TECHNICAL BULLETIN 013

RENAULT 1.5 DCI / INFORMACIÓN SOBRE LA INSTALACIÓN

Transmisión por correa de accesorios

FIG. 1

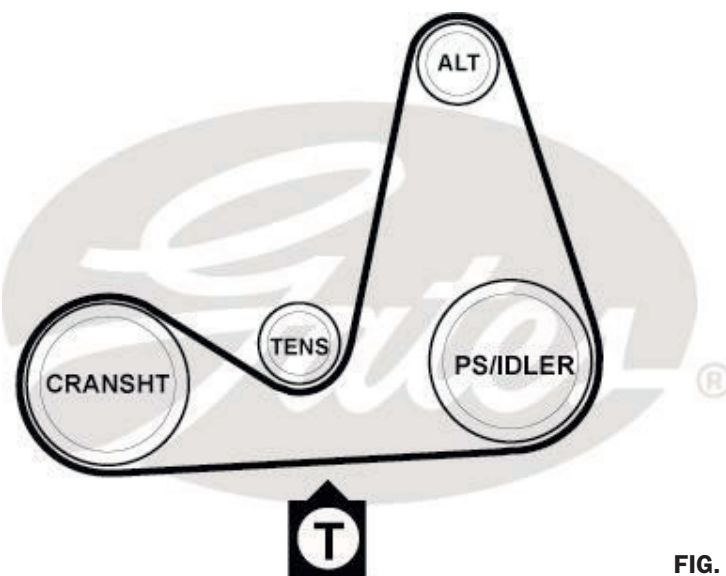
Ciertos modelos Renault 1.5 dCi, fabricados entre junio de 2001 y junio de 2002, **sin aire acondicionado**, podrían tener alguna dificultad con la transmisión por correa de accesorios como consecuencia de problemas en el tensor.

La platina base del tensor podría deformarse, provocando una desalineación, ruido en la correa y una rotura prematura.

Las poleas de esta transmisión tienen 6 ranuras, y la correa que necesita solo tiene 5 dientes. La ranura más cercana al bloque del motor tiene que quedar libre.

Para solucionar esto, Renault ha emitido una nota técnica en la que informa de que el antiguo tensor (ref. de EO 8200262773, 8200292784), los dos tornillos del tensor (de cabeza xxx) y la transmisión por correa de accesorios (ref. de EO. 8200020924) deben ser reemplazados.

1. Afloje los tornillos del tensor.
2. Retire la correa de accesorios.
3. Retire los tornillos del tensor y el tensor.
4. Instale el nuevo tensor (ref. de EO 8200328372).
5. Use dos tornillos nuevos (ref. de EO 7703002059 – cabeza hexagonal).
6. Instale los dos tornillos apretándolos a mano.
7. Instale una nueva correa Micro-V® 5PK1133 (ref. de EO 8200020924).

8. Tensione la correa: la correa tiene que ser tensionada (con la herramienta Mot. 1638, ref. de EO 0000163800) a una tensión mayor que la de la configuración original de la transmisión. Mida la tensión en el tramo inferior, entre el cigüeñal (CRANSHT) y la bomba de dirección asistida (PS) (o la polea guía [IDLER] para vehículos sin dirección asistida) (Fig. 1).
9. Al medir la tensión de la correa con la herramienta STT-1, teclee «8», «180» (tramo virtual de 180 mm). Al medirla con el Krikkit®, la tensión tiene que ser de 70 kg.
10. Ahora apriete los dos tornillos (36 Nm).
11. Rote 2 revoluciones el motor en el sentido de las agujas del reloj.
12. Compruebe de nuevo la tensión y ajústela si es necesario.
13. Reinstale todas las piezas que se hayan quitado.
